# 变 更 通 知 单

项目名称	收费大棚维修改造工程	变更编号	变更-1
工程名称	京港澳高速公路京石段保定收费站	工程编号	2022-07-1
设计单位		专 业	
审 定	审 核	专业负责人	校 对
	益志新	益志新	李志新
变更原因	针对现场情况调整

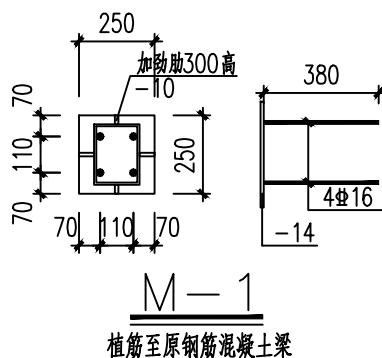
- 1、新增钢架的高度调整，其中6~7轴调整为2100，其余网架上钢架调整为2000，单独柱钢架调整为1700。
- 2、网架上钢架除立柱外，其余钢构件截面尺寸调整为方钢管100X4。
- 3、结构-2~4，网架上新增钢架端部调整如下图所示，钢架坡度及细部尺寸若与建筑图冲突，以建筑图为准。

- 4、结构-4，因现场采购问题，钢梁上新增钢架除立柱外，其余构件可调整为150X4。

M-1埋件调整如下图。
